Echangeur de Corbeville et franchissement RN118

Dossier d'enquête préalable à la déclaration d'utilité publique

Mémoire complémentaire en réponse à l'avis délibéré de l'Autorité  
Environnementale

Figure 1. Page 54 - Plan de situation et bande d'étude

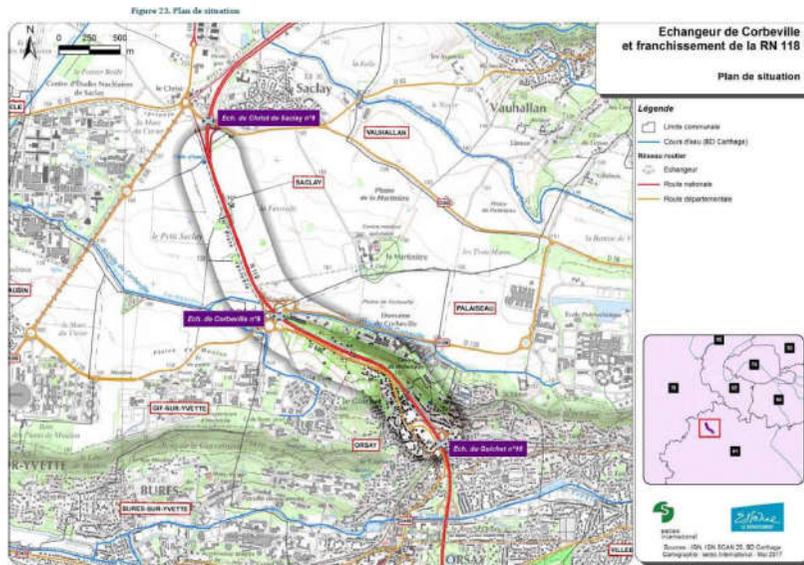
**Précision (p.10) : *Expliciter et justifier l'aire d'étude et les hypothèses de développement territorial retenues pour chacune des thématiques environnementales***

**Précision - Recommandation (p.11) : *Retenir la même aire d'étude et les mêmes hypothèses de développement territorial (situation « sans projet et sans les aménagements sur le plateau ») pour l'ensemble des thématiques dont l'analyse repose sur les évaluations de circulation et de trafic***

L'aire d'étude du projet a été fixée d'après l'infrastructure existante à 250 - 300 mètres autour de l'emprise de l'échangeur et de la RN118 entre les échangeurs n°8 et 10. La limitation de la zone d'étude se justifie par le caractère ponctuel de l'opération. Celle-ci consiste en un aménagement d'une infrastructure existante afin de répondre à ses insuffisances actuelles et aux prévisions de croissance de trafic à venir. Seules les études air, les études de trafic ou l'analyse paysagère ont fait l'objet d'une aire d'étude plus large.

Comme précisé ci-dessus, l'aire d'étude a été élargie pour les études environnementales Air et Santé et Trafic afin de prendre en compte l'ensemble des enjeux spécifiques abordés dans chaque étude :
